Forslag til endringer av naustområda i kommuneplan (KPA) 2017-2029 og vurdering av nye innspel til naustområde i KPA 2026-2038

Det som er skrive med raud tekst er endringar som er gjort etter høyringa av KPA.

KPA 2017-2029: N57 – Skjervheim 1 - Olaugstranda nord - i høyringsforslag N73 - VA, Stokkastranda

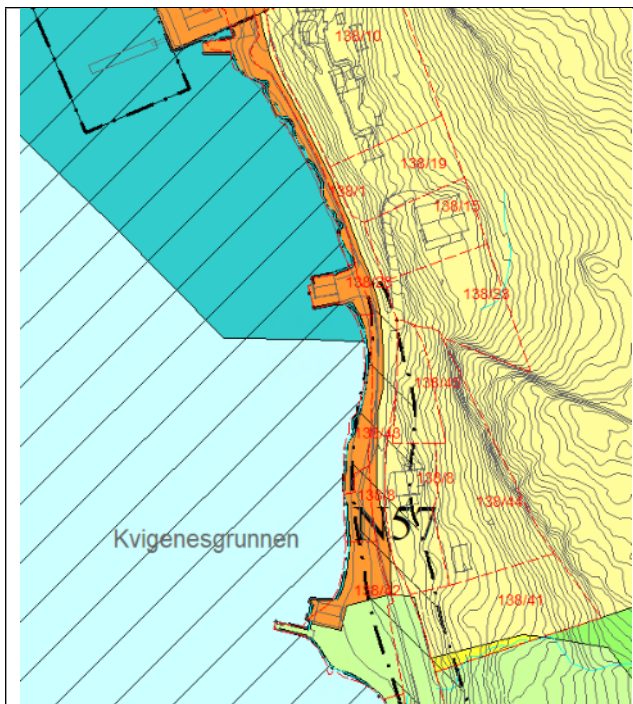
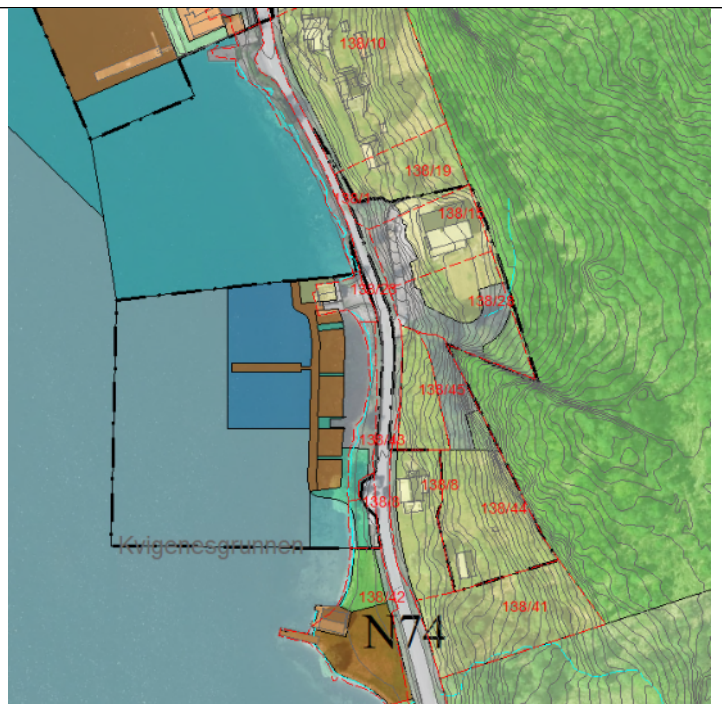
I gjeldande KPA: plankrav. Regulering pågår, Solnes (sørleg del) vedtatt. Vurdering at sidan reguleringsplan er under arbeid, blir naustområdet oppretthalde.

Etter høyring: naustområdet blei møtt med motsegn av Statsforvaltaren. Det har ikkje lukkast administrasjonen å finne noko løysing. Statsforvaltaren kan akseptere 2 naust på landarealet på Kvigeneset, men ingen tiltak i sjø. Administrasjonen er innstilt på å ta ut Olaugstranda nord.

KPA 2017-2029: N58 – Skjervheim 2 – revidert kommuneplan N75, N76 og N77 - VA, Stokkastranda

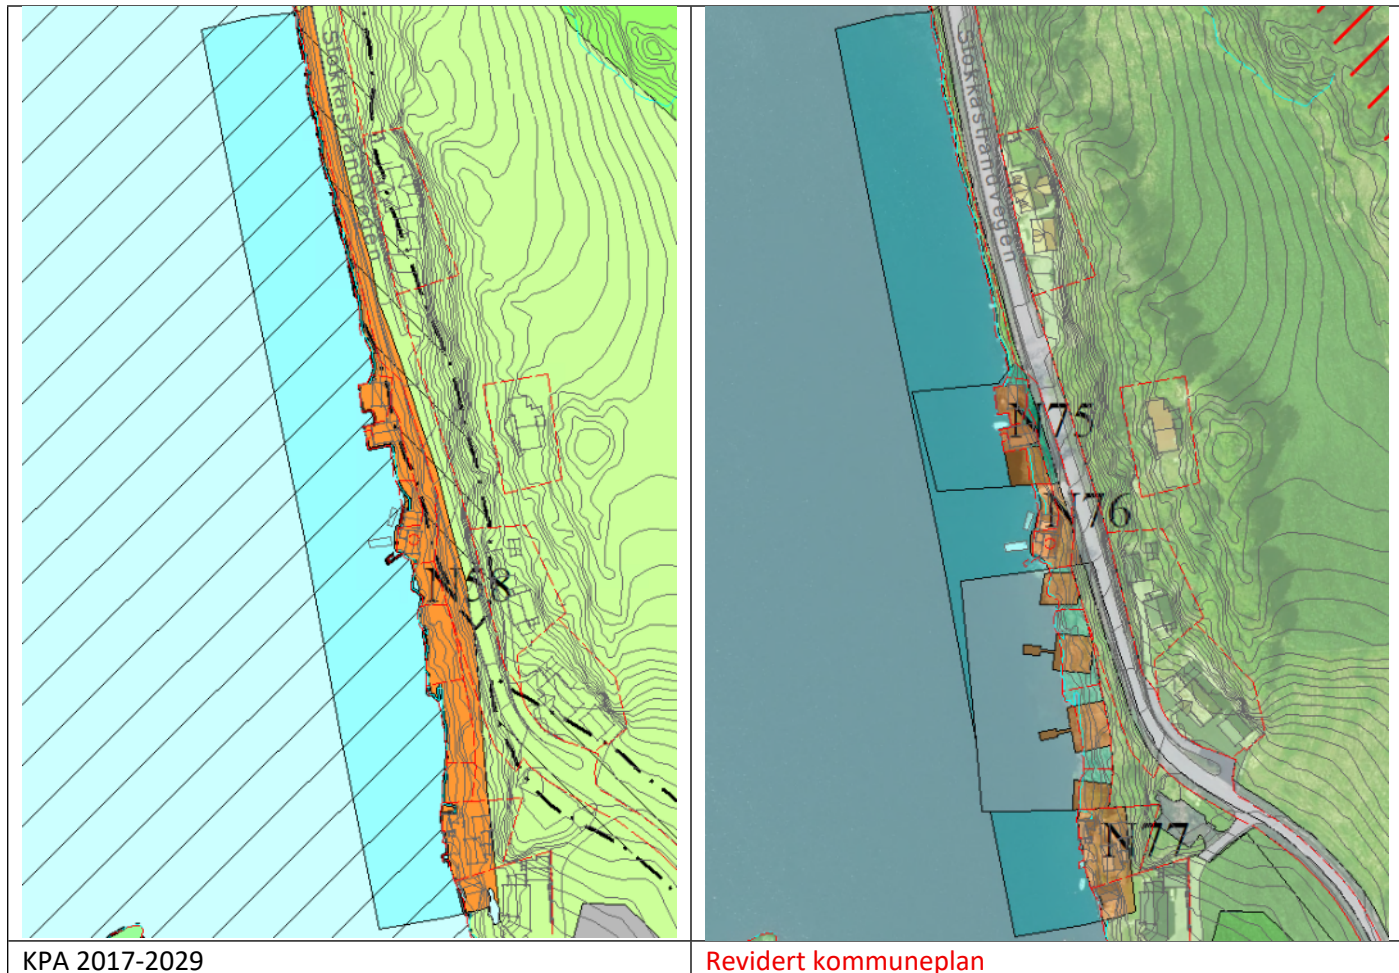
Tilrår å kutte i nord pga. at avstand til veg er for liten. Utfylling vil ikkje bli tillate. Naustområdet begynner ved 138/25 og går sørover, elles er reguleringsplanar for Berthastranda og Olaugstranda sør vedtatt.

Tilrår å halde fast ved plankrav i N75 (ferdig reguleringsplan) og N77. N76 er fullt utbygd.

KPA 2017-2029: N59 – Skjervheim 3

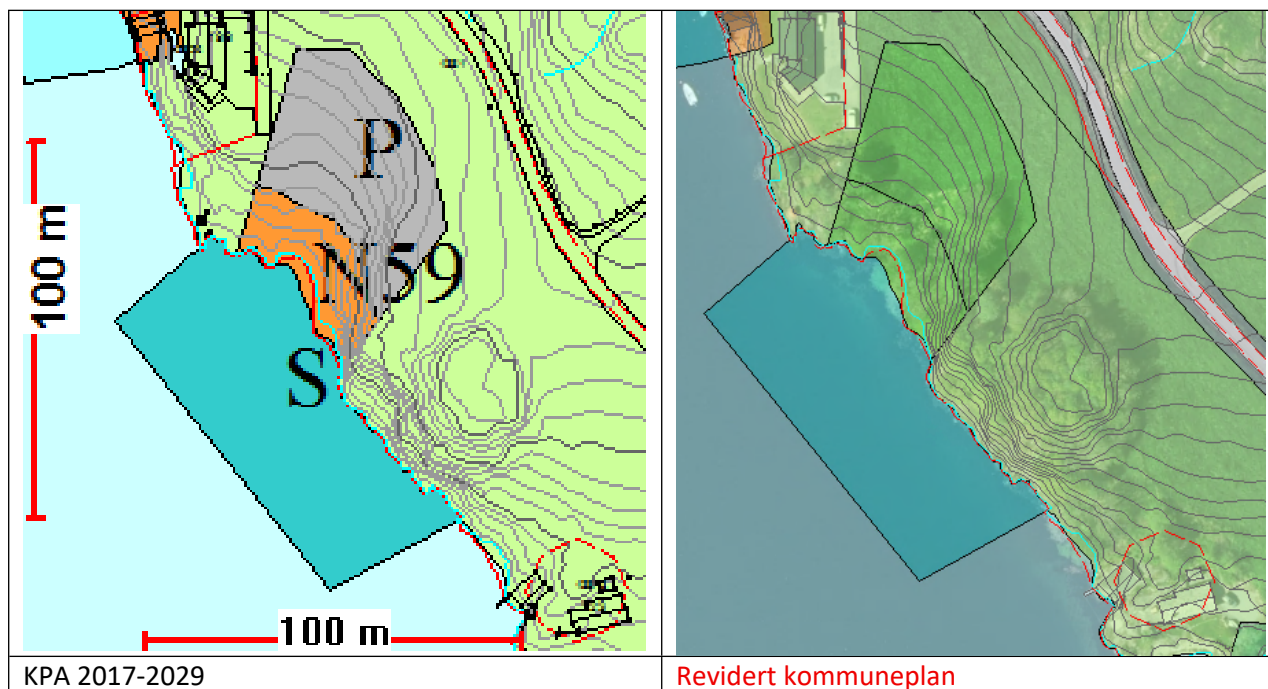
Me foreslår å ta ut parkering, naust og småbåtanlegg m.a. av omsyn til jordvern og strandsonevern.

KPA 2017-2029: N60 – Vaskevik – revidert kommuneplan N78 - VA, Stokkastranda, Vaskevik

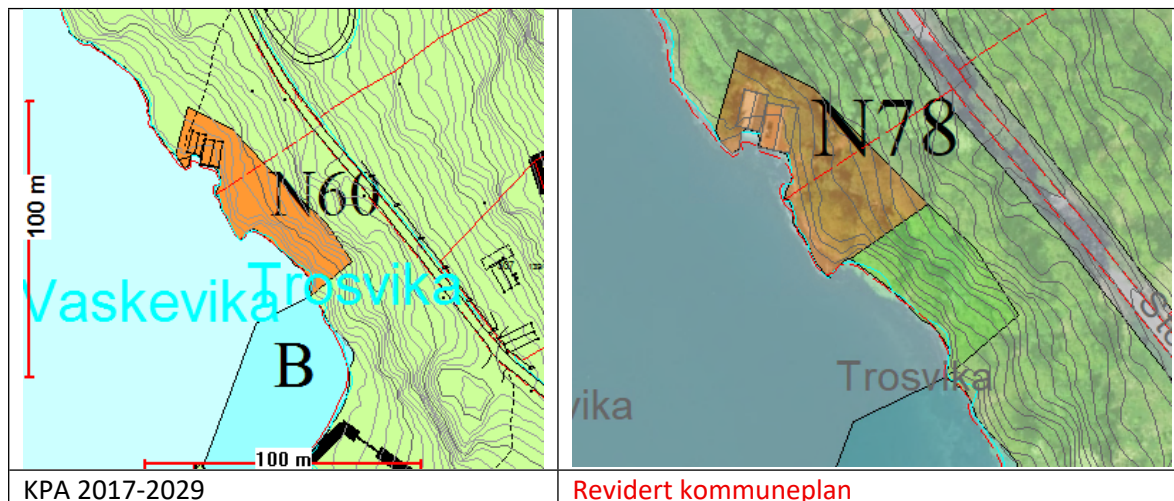
I gjeldande KPA: plankrav. Tilråd å redusere i sør og opne for berre 1 nytt naust av omsyn til strandsonevernet og landskap.

N61 – Torsnes 1 (gnr. 32, bnr. 10, 11 og 12) - revidert kommuneplan N79 - SA, Torsnes

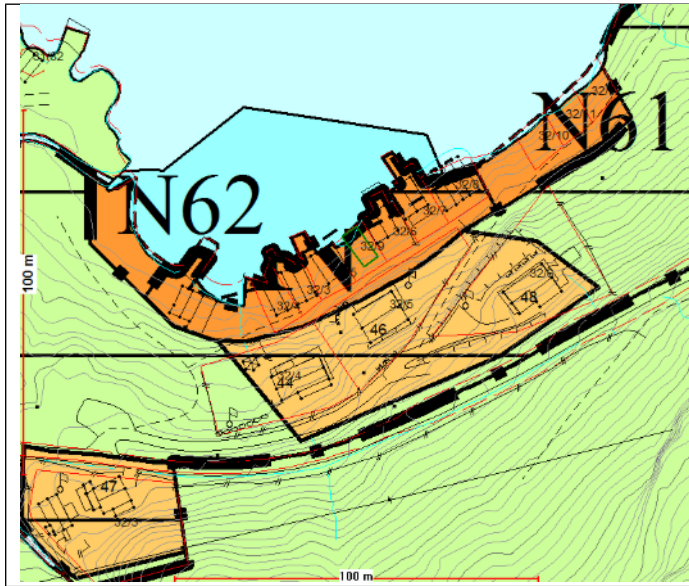
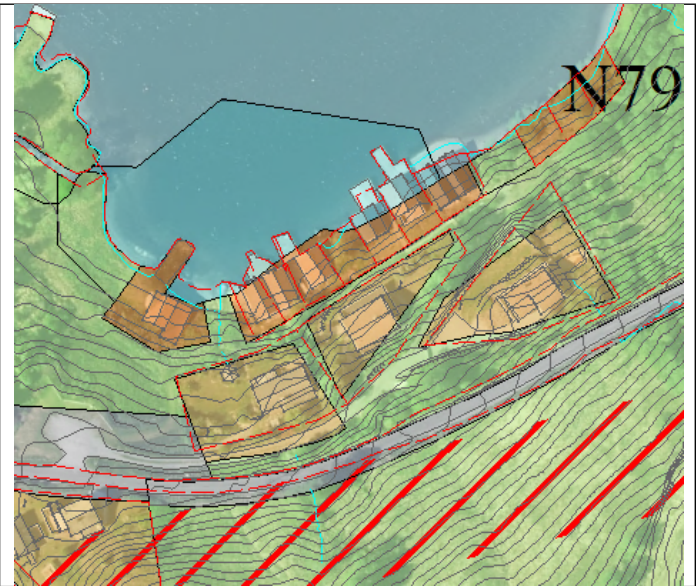
Det er frådelt 3 nye nausttomter, tilrår bygging på desse, med plankrav.

62 kuttet vekk. Ikkje eigna av omsyn til strandsonevern.

KPA 2017-2029: N 64 – Viland 2 -revidert kommuneplan N83 - SA, Ilsvåg, Vilandsberget

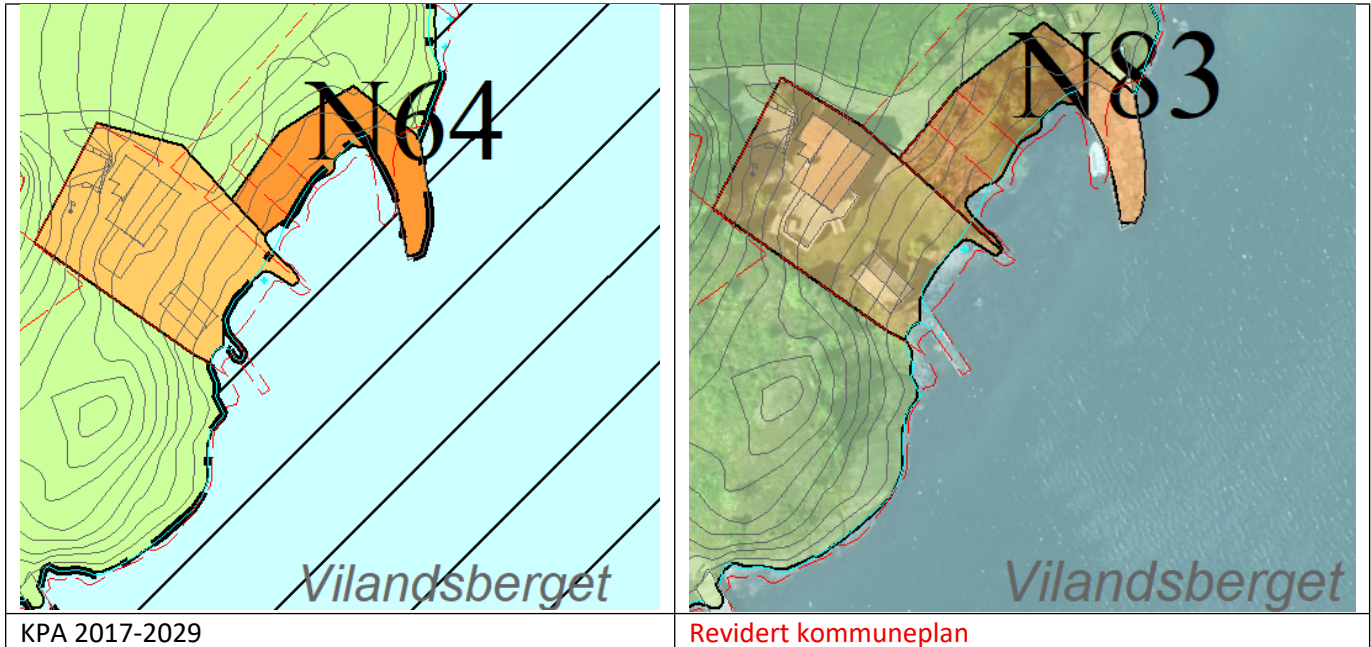
Tilrår å justere naustområdet i bakkant til å omfatte frådelt tomter, plankrav.

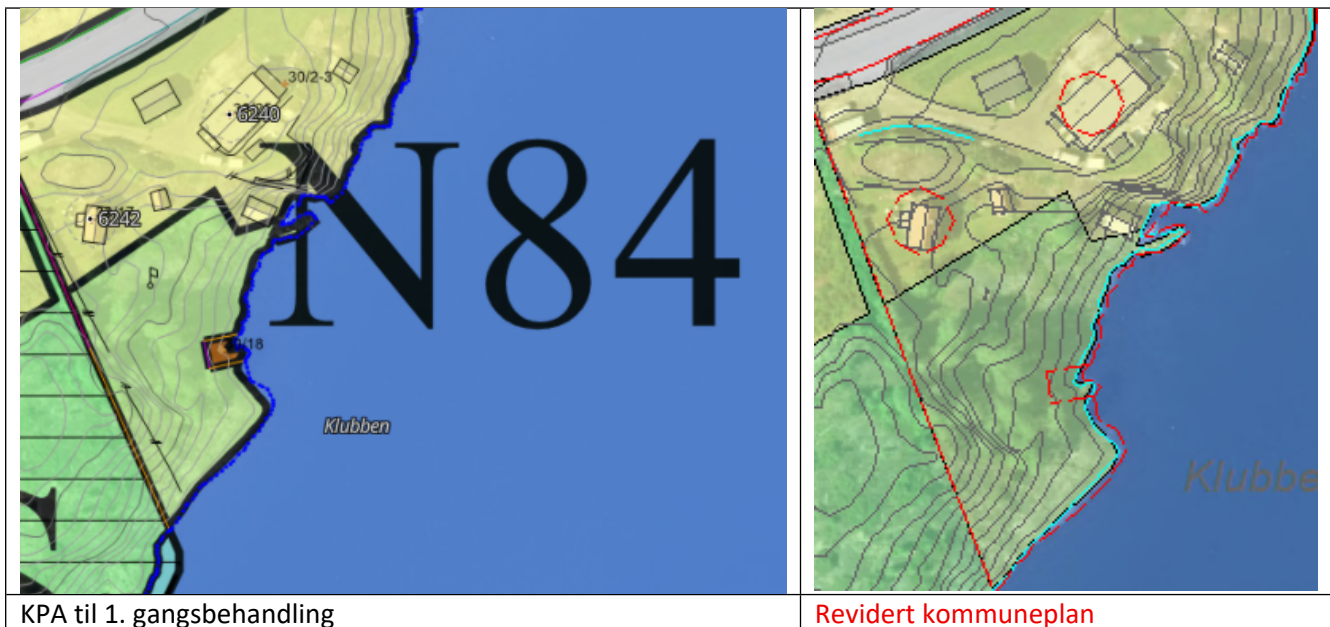
Nytt innspel frå grunneigar av 30/18 om å få inn areal til eit naust på allereie frådelt tomt. Innspelet blei møtt med motsegn frå Statsforvaltaren og er tatt ut av planforslaget.

KPA 2017-2029: N65 – Årak – revidert kommuneplan N85 - SA, Årak

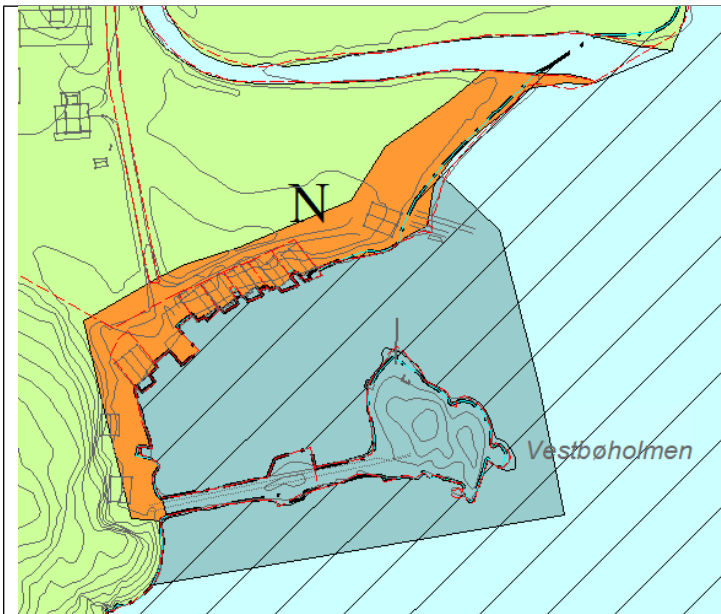
Tilrår å ta ut litt både i sør og nord av omsyn til landskap og strandsonevern, og justere grøntareal i bakkant til LNF.

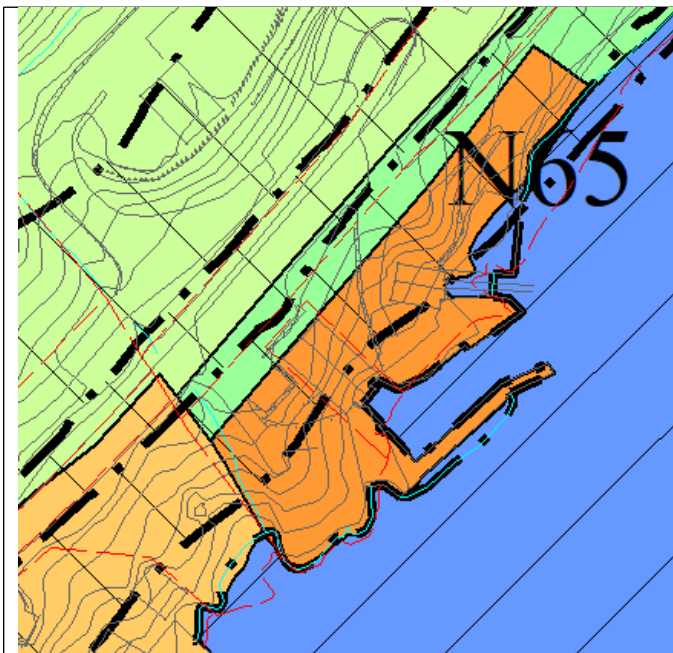
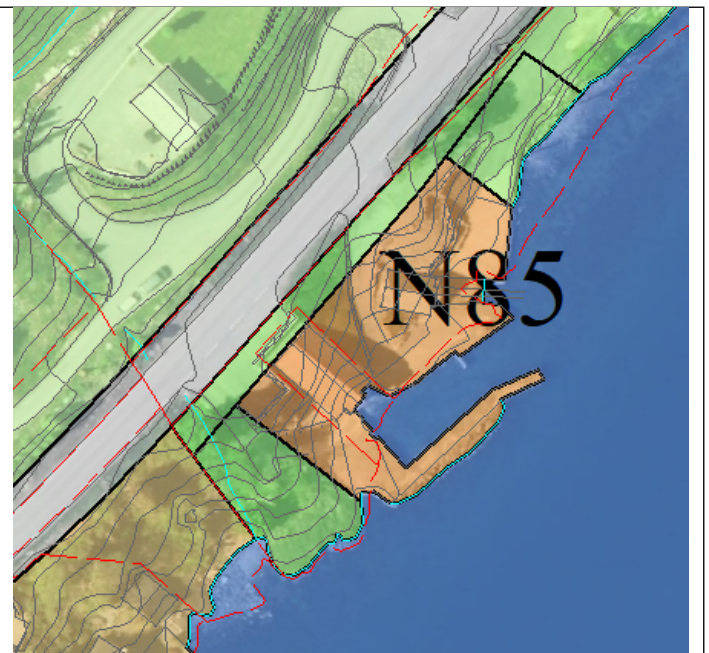
Opnar berre for 1 nytt naust.

KPA 2017-2029: N 68 Strand 1 – revidert kommuneplan N87 - SA, Strand

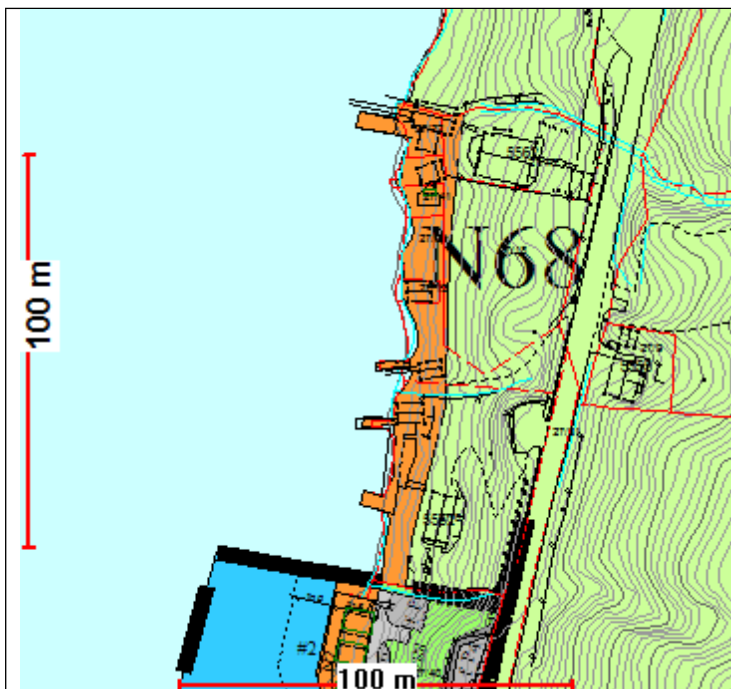
Tilrår å avgrense i sør og tillate inntil 2 nye naust utan krav om regulering.

KPA 2017-2029: N69 – Strand 2- revidert kommuneplan N88 - SA, Strand

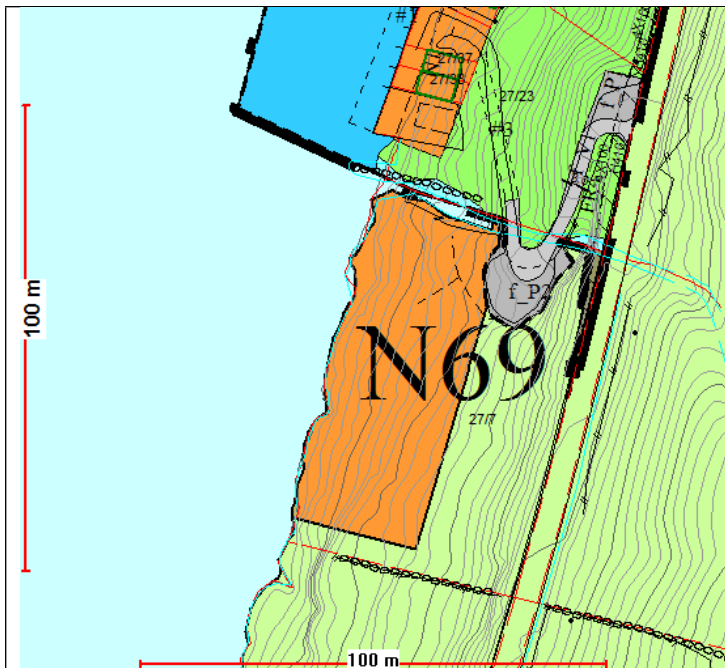
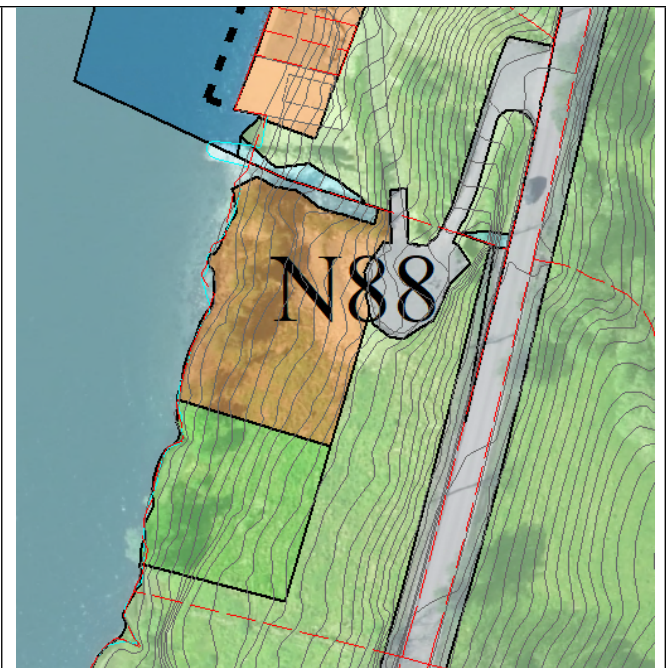
Tilrår berre 1 nytt naust utan reguleringsplan, og ta ut sørleg del. Tilkomst frå nord på eksisterande veg. Omsyn til landskap og strandsonevern.

Vikedal kai – innspel om nytt naustområde N89 - VD Vikedal kai

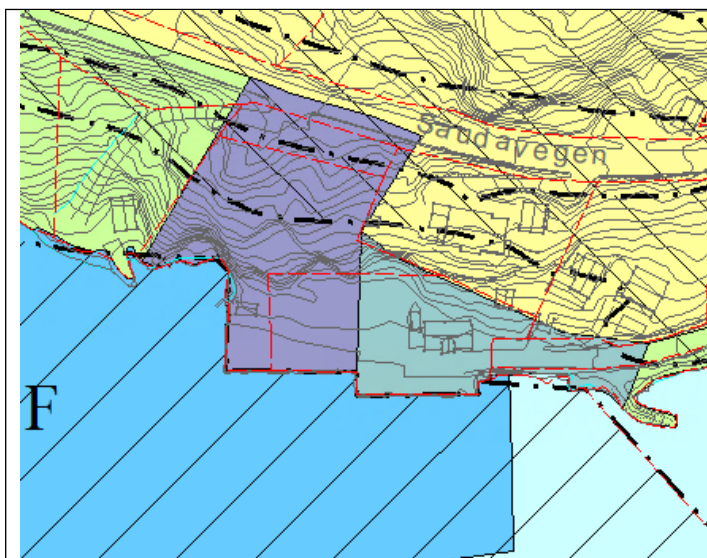
Det er bygd eit naust, og det blir opna for endå eitt
